" MODIFICACIONES PUNTALES NORMAS
SUBSIDIARIAS SAN BARTOLOME "
MODIFICACIONES Nº2 A LA Nº30

NORMAS SUBSIDIARIAS DE PLANEAMIENTO MUNICIPAL DE
SAN BARTOLOMÉ DE LANZAROTE
MODIFICACIONES PUNTUALES Nº2 A Nº30
DOCUMENTO APROBACIÓN DEFINITIVA
DICIEMBRE 1997

MODIFICACION PUNTUAL Nº16

MODIFICACION N°16. - NUCLEO DE SAN BARTOLOME
MODIFICA: ALINEACION CALLE CRISTOBAL COLON

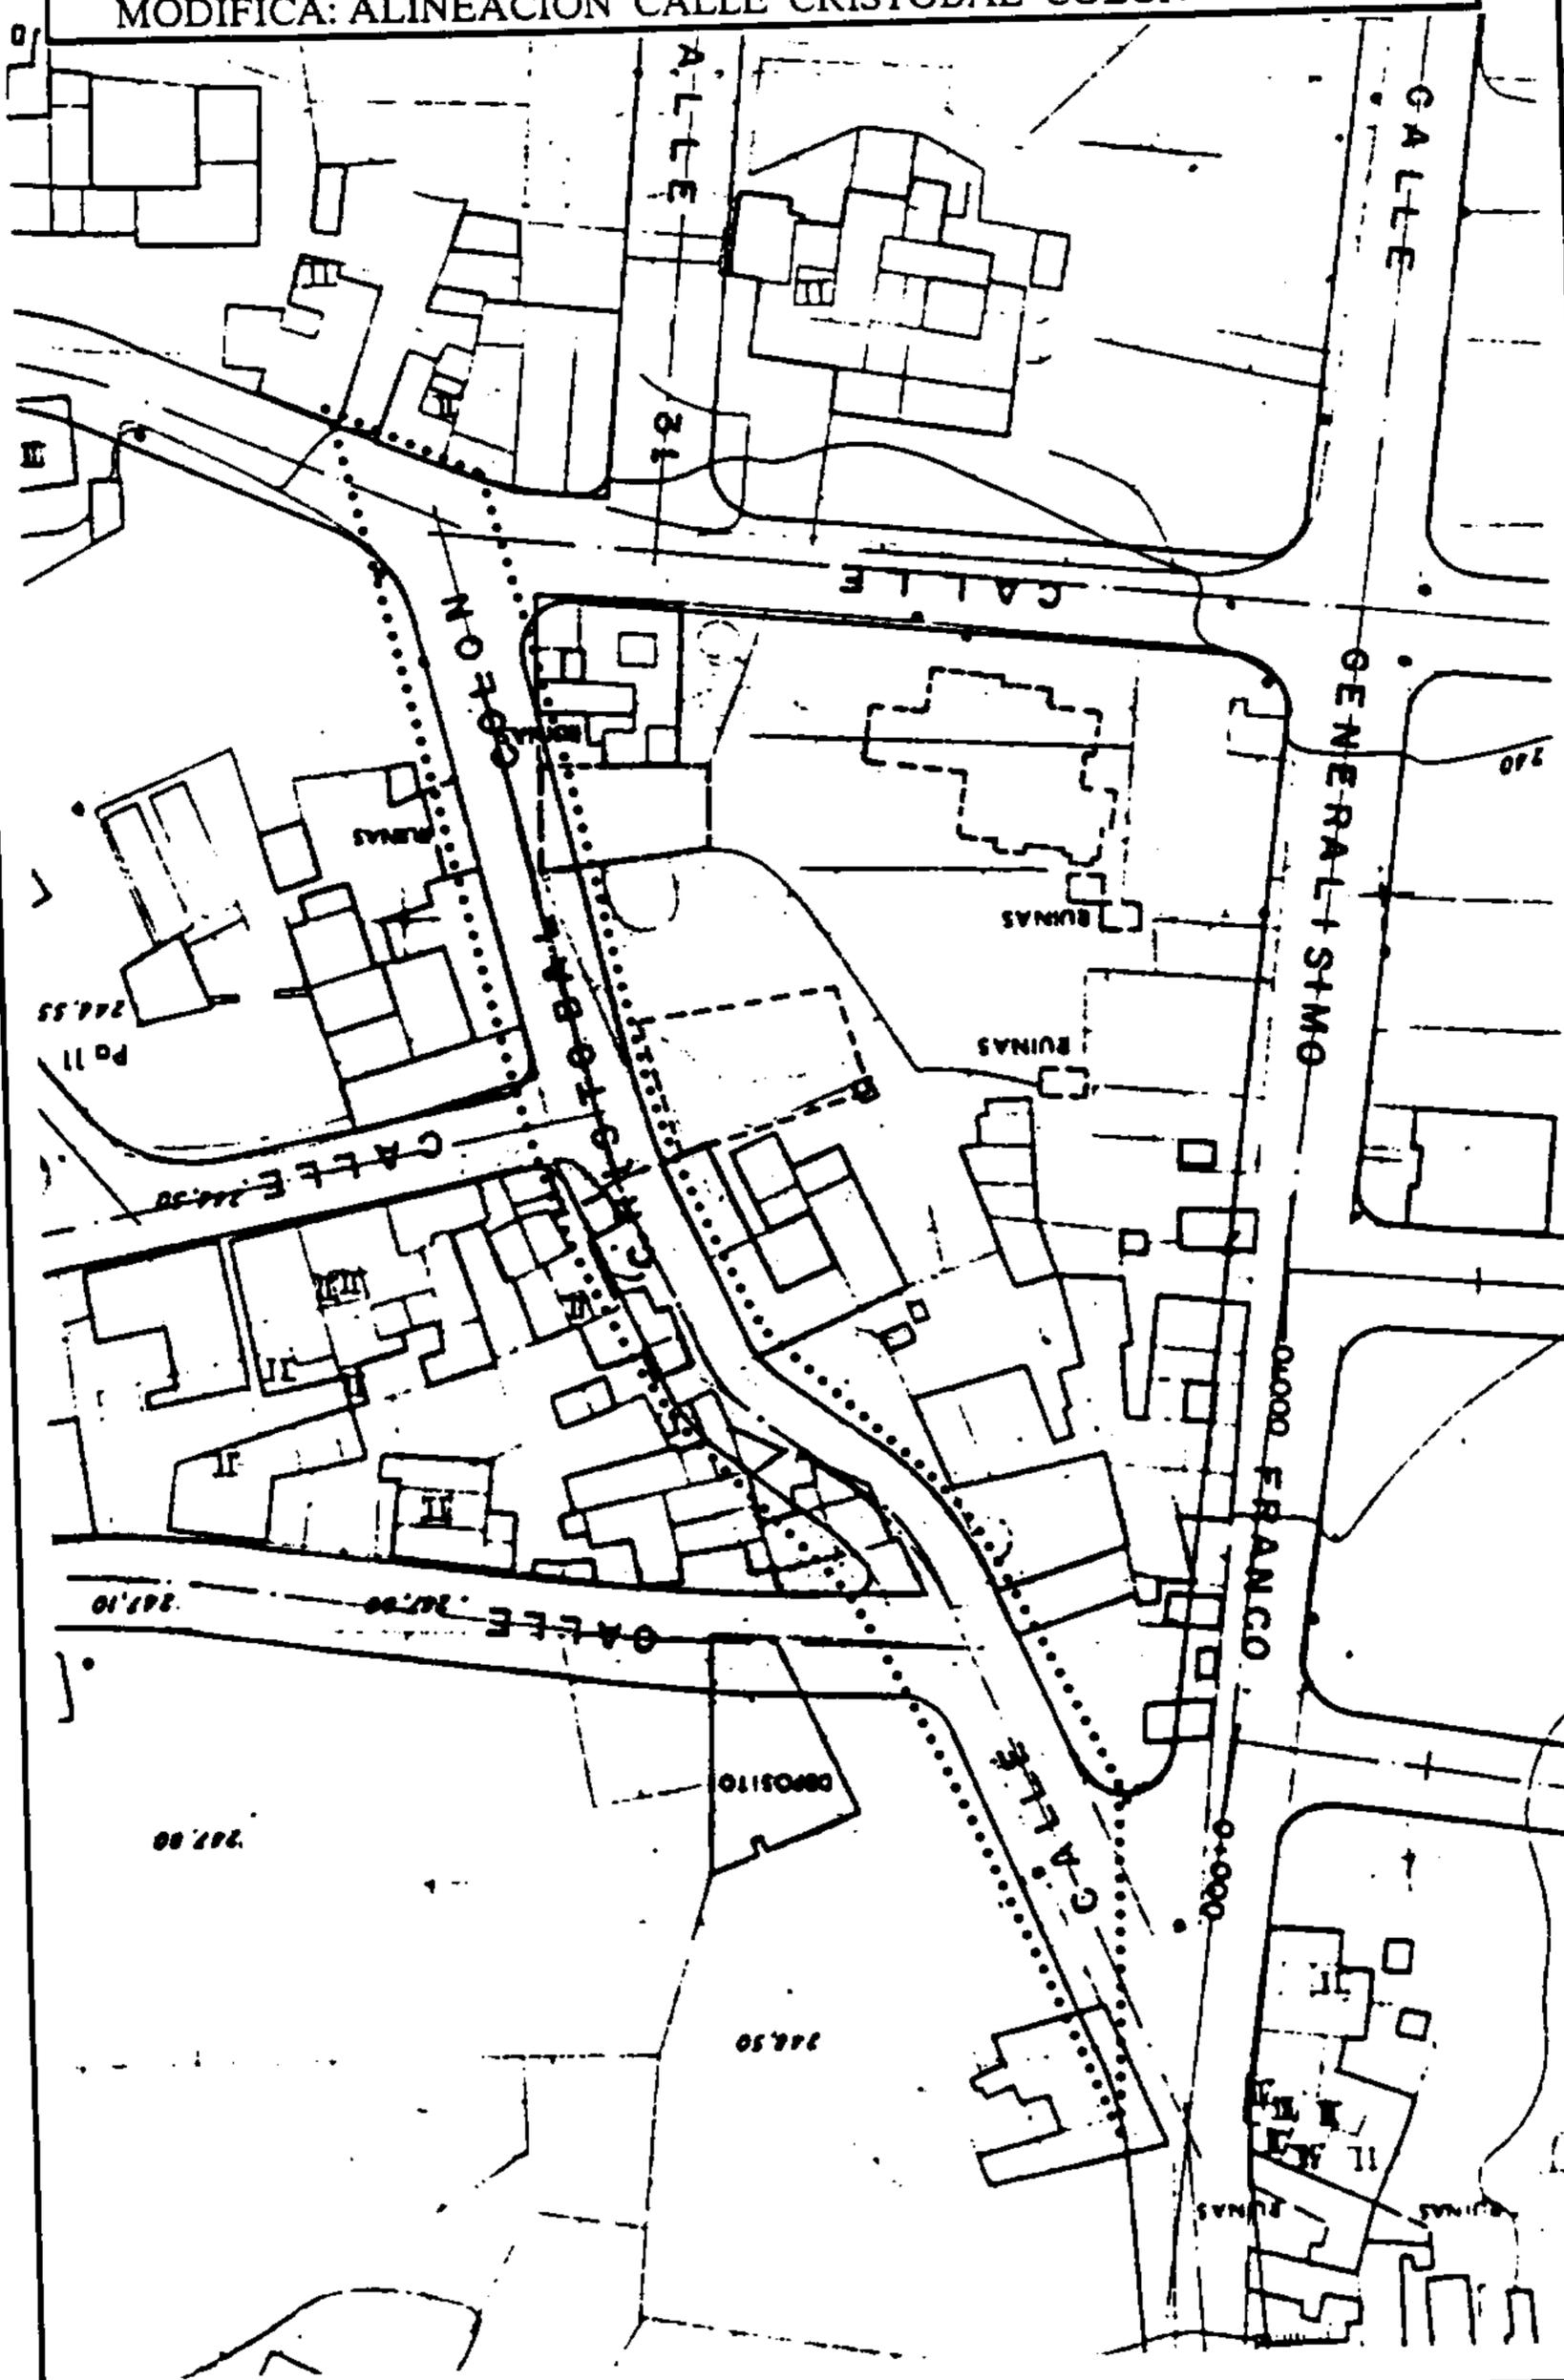
Modificar parcialmente la alineación de la calle Cristóbal Colón, ajustándola a la edificación existente.

Se modifica el trazado de la calle a propuesta del propio Ayuntamiento, en respuesta a la petición de los afectados. Se justifica la Modificación por permitir un mejor aprovechamiento de las parcelas.

La Modificación Puntual nº16 conlleva un cambio de alineaciones de la calle Cristobal Colón lo que supone un aumento de superficie de suelo neto edificable de 50 m², afectados por la Ordenanza Zona 1 (edificabilidad de 1,70 m²/m²), que representan un incremento de superficie edificable de 85 m²c, suponiendo un potencial aumento de población de 3 habitantes, haciéndose necesario en incremento de las reservas de suelo espacios libres de 17 m².
